[改善箇所説明図]

農耕トラクタの燃料装置において、燃料タンクの強度が不足しているため、組み付けばらつきによるタンクのひずみ、または走行時の振動等により当該タンクに亀裂が生じ、燃料が漏れるおそれがある。また、組み立て時に燃料タンクの固定バンドを過締め付けしたものがあため、そのままの状態で使用を続けると燃料タンク固定バンドが

亀裂発生部位

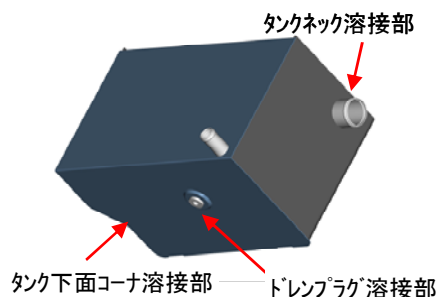
不具合発生箇所

全車両、燃料タンク、タンク支持部材、及びタンク固定バンドを対策品に交換する。

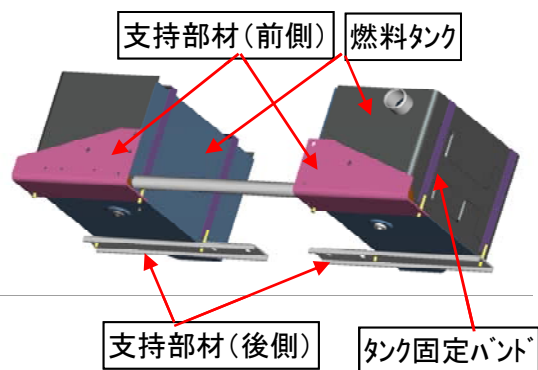
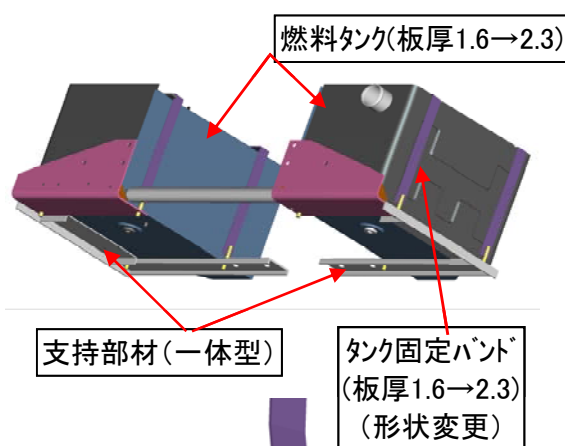
改善前

改善後

注： は、交換部品を示す。

タンク固定バンド、タンク支持部材による識別、および、左右の燃料タンク前面上部に白色ペイントを塗布する。
